**Progetto per la realizzazione di un impianto geotermico  
pilota nell'area del Permesso di Ricerca "Cortolla"**

Relazione di aggiornamento del SIA

Doc.COR-SIA-D-INT-00

### **Relazione di aggiornamento dello Studio di Impatto Ambientale**

Figura 1-2 – Ubicazione geografica dei componenti del progetto "Cortolla" (ortofoto 2012 - Portale Cartografico Nazionale)

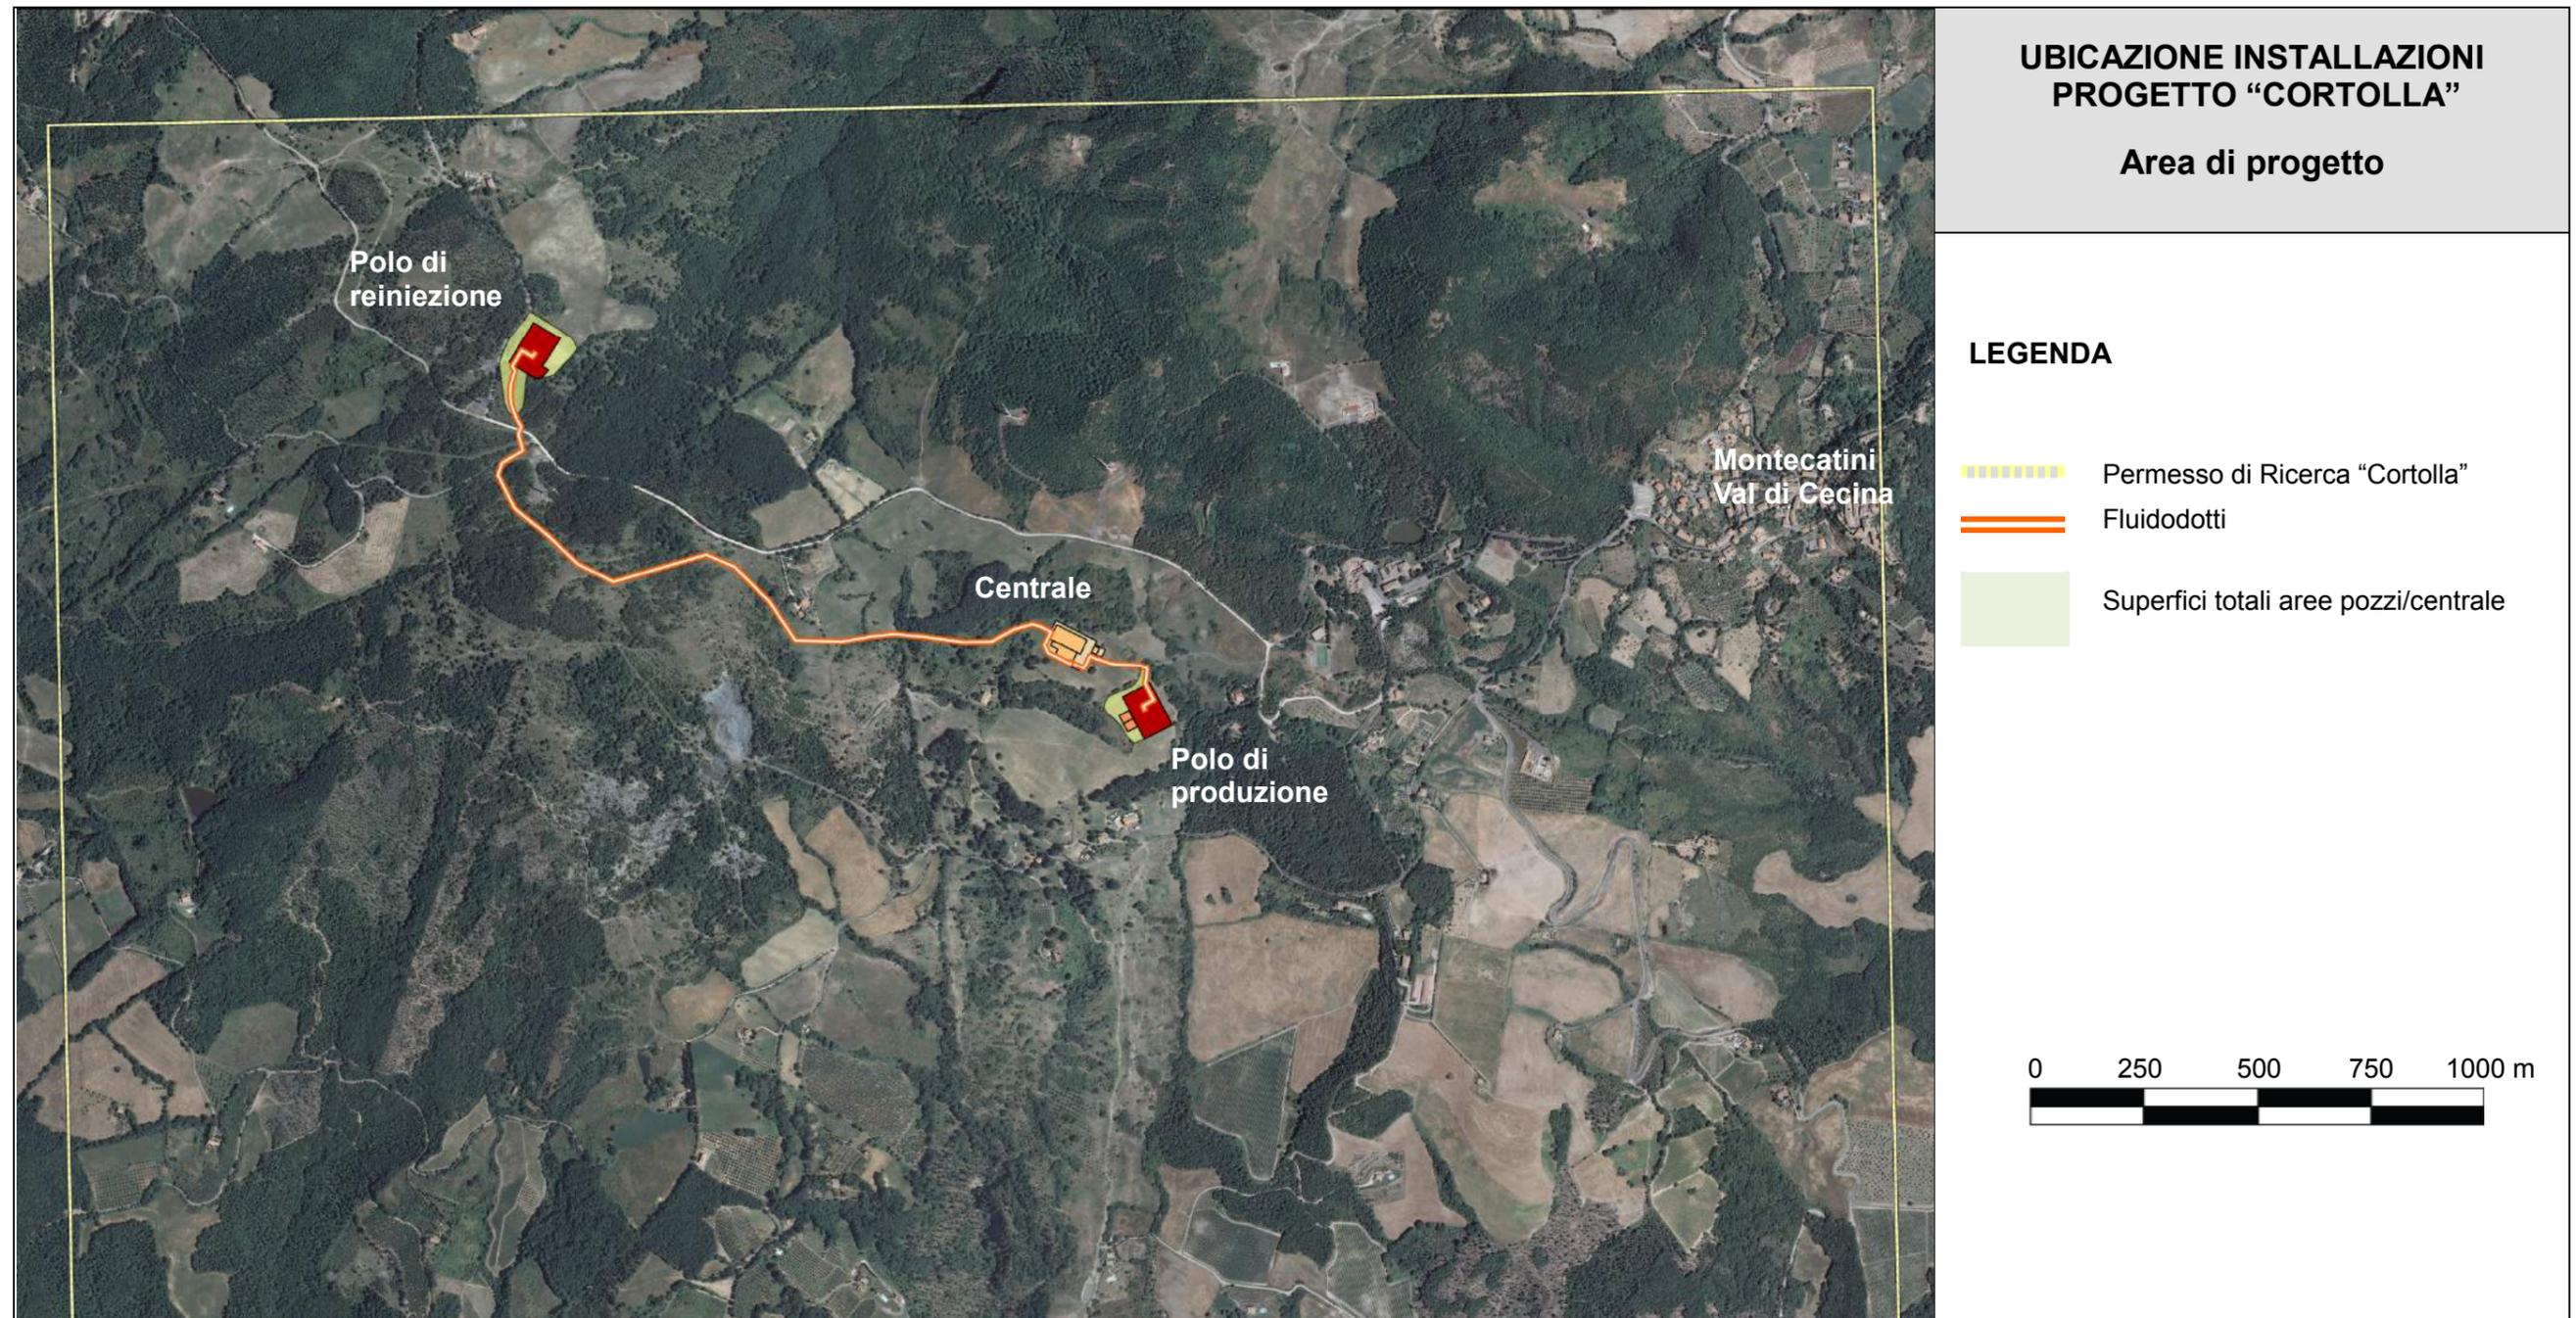
Si riportano di seguito le sole immagini seguenti, che sono state modificate:

- Figura 1-1: Inquadramento geografico dell'area del Permesso di Ricerca "Cortolla"
- Figura 1-2: Ubicazione geografica dei componenti del progetto "Cortolla"

**Figura 2-12 – Attraversamento aree boscate**

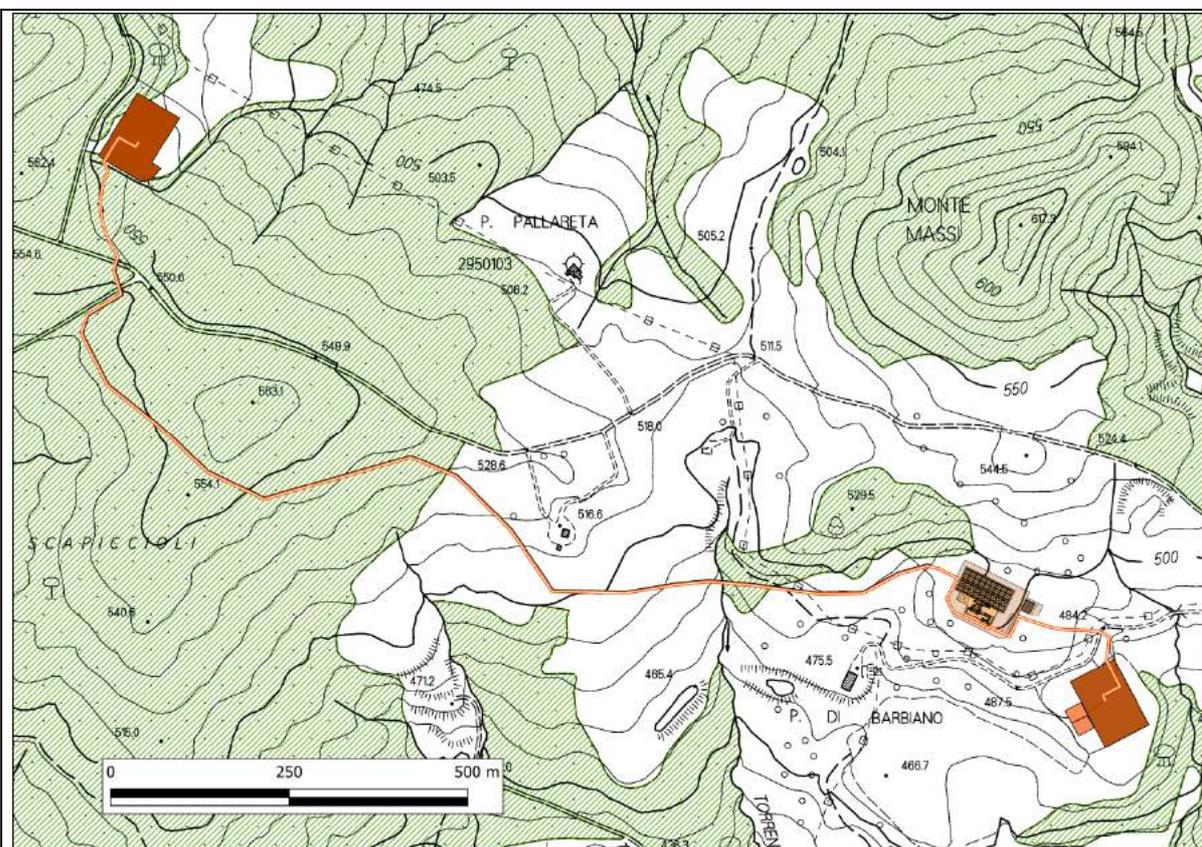
*Per quanto riguarda il primo punto è previsto, per la posa, l'espianto di una fascia di circa 3 metri di larghezza, che poi sarà mantenuta, per futuri interventi di manutenzione e/o di emergenza. Come discusso nel Quadro Ambientale, questa fascia è peraltro caratterizzata da vegetazione piuttosto sparsa a diradata, e dunque l'interazione è da considerarsi piuttosto marginale. Infatti, l'assenza di una vegetazione compatta, se non per un breve tratto di circa 150 m, comporta che il suddetto attraversamento non produrrà alcuna alterazione nella continuità visiva delle fasce interessate (tanto più perché le condotte saranno interrate) e che quindi in nessun caso verranno "introdotte modificazioni che rechino pregiudizio ai valori paesaggistici oggetto della protezione (art. 146, c. 1)".*

Figura 2-14 – Layout di progetto ed area di vincolo ex art.136 D.Lgs 42/04 "Zona della Miniera" (ortofoto 2012 - Portale Cartografico Nazionale )

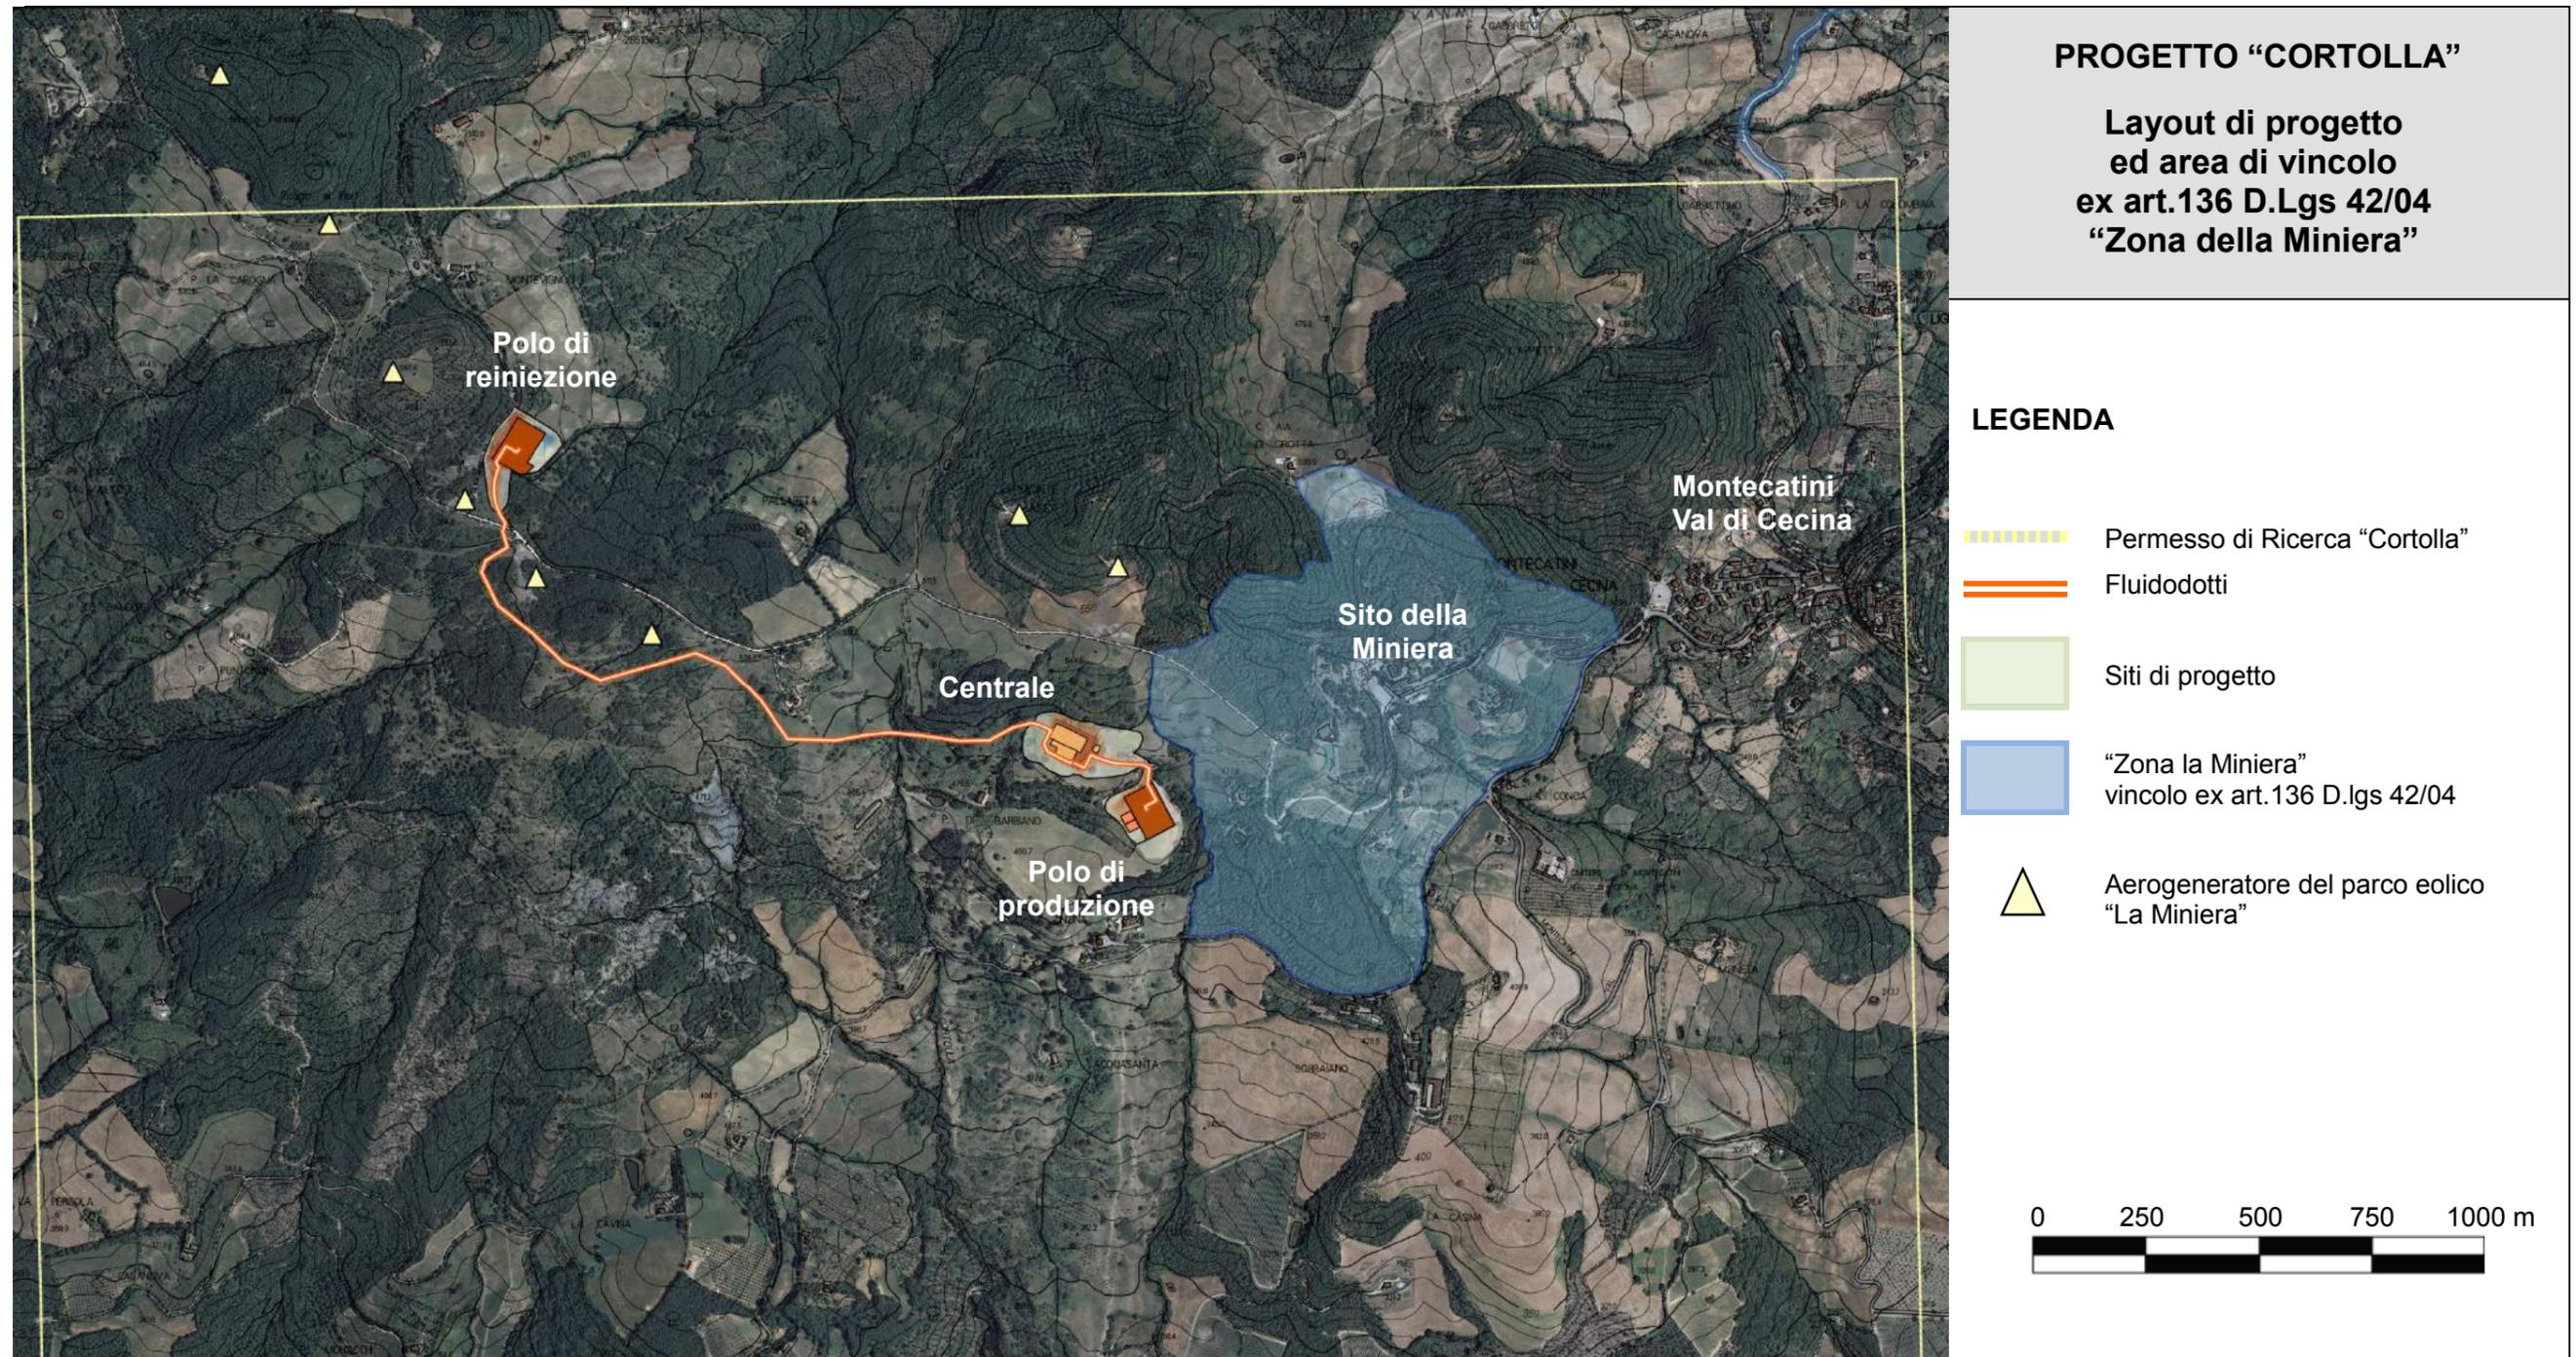
Per comodità di riferimento, in Figura 2-14 si riporta il perimetro del vincolo e il layout di progetto nella configurazione attuale, così come modificata a seguito della presentazione di integrazioni volontarie nel marzo 2016.

**Come si vede dalla figura, tutte le installazioni di progetto ricadono al di fuori dell'area del vincolo, il quale è dunque rispettato.**
